改善箇所説明図

基準不適合発生箇所

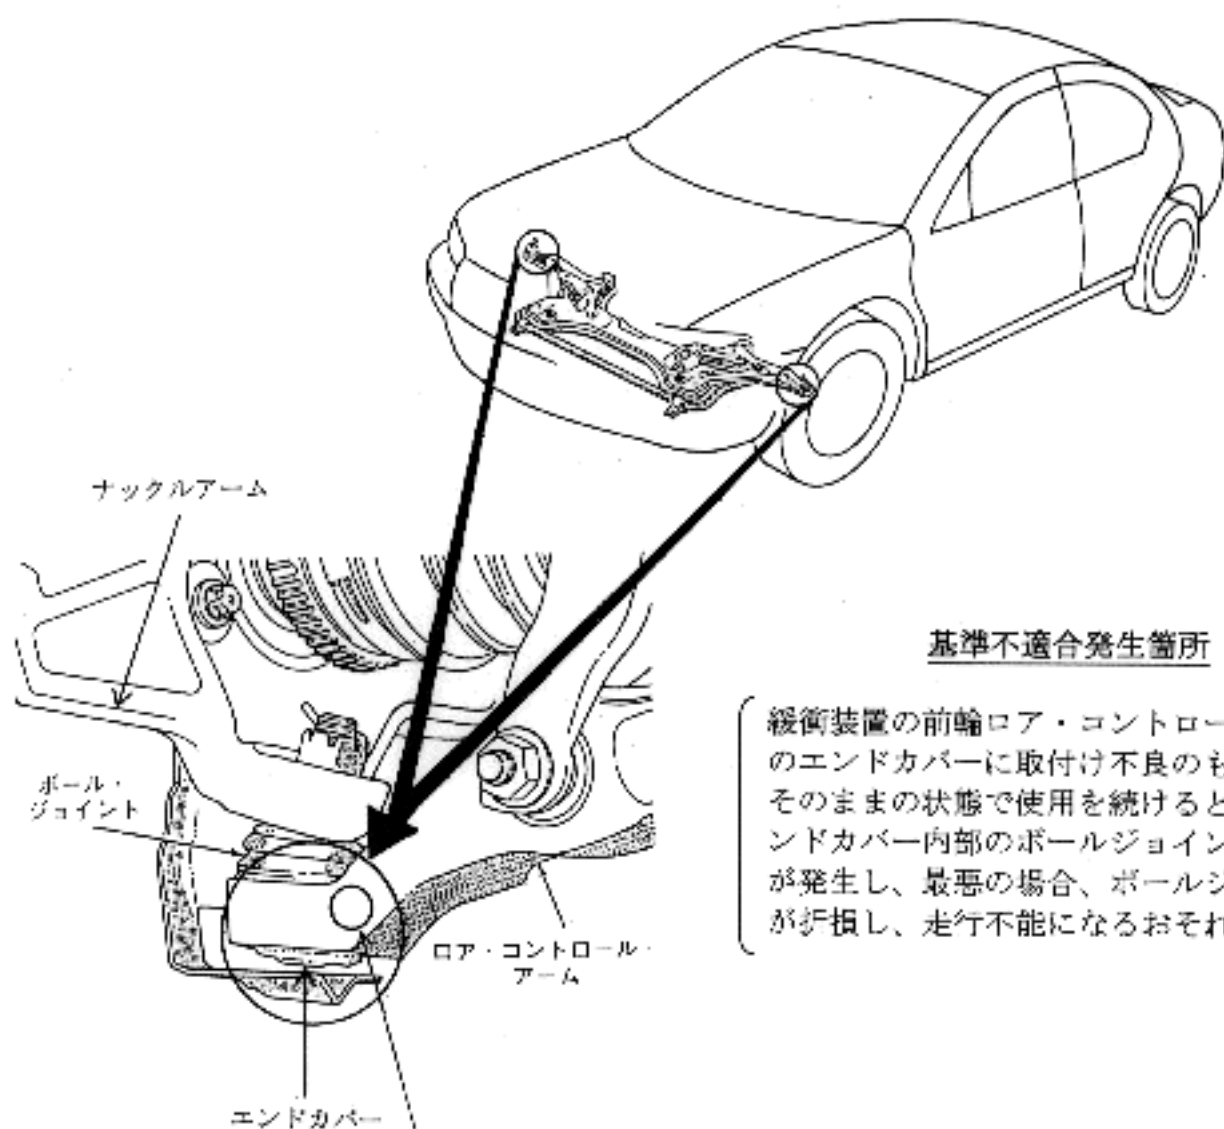
緩衝装置の前輪ロア・コントロールアームのエンドカバーに取付け不良のものがあり、そのままの状態で使用を続けると、当該エンドカバー内部のボールジョイント等に錆が発生し、最悪の場合、ボールジョイントが折損し、走行不能になるおそれがある。

識別：ロア・コントロールアーム

(白色又は黄色のペイントを塗布する。)

全車両点検し、ロア・コントロールアームのエンドカバーが取付け不良のものは、当該ロア・コントロールアームを良品と交換する。
